Service Information

Neue Abdeckkappe für Absaugung Ersatzteilnr.: 623-7335

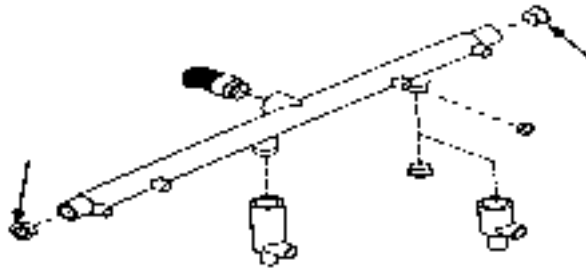
In allen neuen Heißgetränkeautomaten ist ab sofort eine geänderte Abdeckkappe an den Absaugrohren eingebaut. Diese soll ein zu schnelles Verstopfen der Absaugrohre verhindern.

Anmerkung: In älteren Automaten sollten Sie die Abdeckkappen durch Aufbohren eines 8mm Lochs ändern.
